Ergänzung zur Umbauanleitung für das Spektrum Flugmodulsystem für MC-24 Art. Nr. SPMMS2040

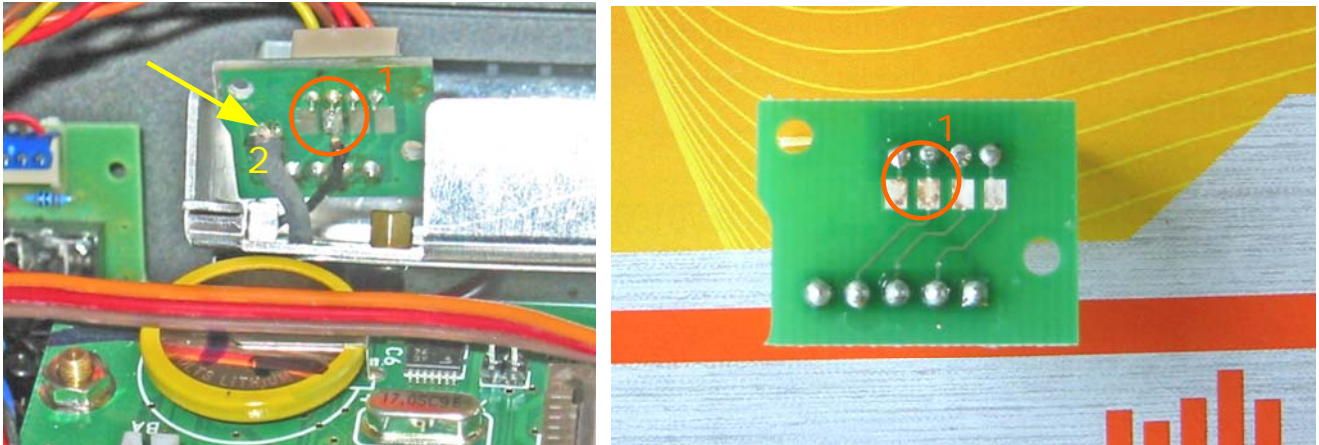
In der Abbildung oben links ist die original Platine abgebildet, das Kabel links mit der Nummer 2 (gelber Pfeil) führt zum Antennensockel, dieses Kabel wird für den Betrieb mit dem Spektrum Sendermodul nicht mehr benötigt und kann entfernt werden. Das Massekabel mit der Nummer 1 (roter Kreis) wird von der original Platine abgelötet und an gleicher Position wieder an der neuen Platine angelötet.

Im Bild oben rechts sehen Sie die neue Platine, dort wird das Massekabel wieder an der selben Position angelötet (roter Kreis mit der Nummer 1)

Achtung: Beim Löten unbedingt einen geeigneten LötKolben mit feiner Lötspitze verwenden und darauf achten, dass keine Lötbrücken zu den Kontakten links und rechts auf der Platine entstehen !! Achten Sie auf eine korrekte Ausführung der Lötverbindung.
